Υδραυλικό ωστήριο για κινητήρες με μπεκ-αντλία VAG. Η διαφορά βρίσκεται στη λεπτομέρεια.

Έκδοση 07.2009

INA 0038

Εικόνα 1: Ο κωδικός 420 0102 10 δεν μπορεί να αντικαταστήσει τον 420 0209 10

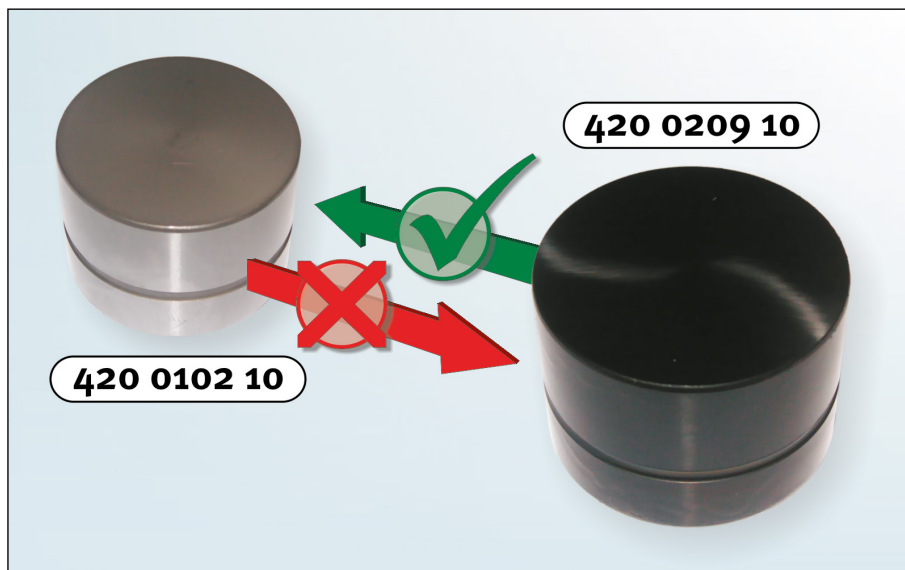
Στα πλαίσια της εισαγωγής φίλτρων σωματιδίων κάπνας κρίθηκε απαραίτητη η χρήση υδραυλικών ωστηρίων, τα οποία διαθέτουν σημαντικά υψηλότερη ποιότητα επιφάνειας.

Μέσω μία ειδικής διαδικασίας επίστρωσης δημιουργείται στα ωστήρια μια επιφάνεια που τα κάνει πιο ανθεκτικά στη σκουριά και τη φθορά και μειώνει τους συντελεστές τριβής.

Κατά κανόνα ισχύει ότι δεν μπορεί να χρησιμοποιηθεί η παλαιά έκδοση σε οχήματα στα οποία έχει ήδη χρησιμοποιηθεί η νέα έκδοση. Το ανάποδο όμως μπορεί να γίνει.

Νέος σχεδιασμός - 420 0209 10
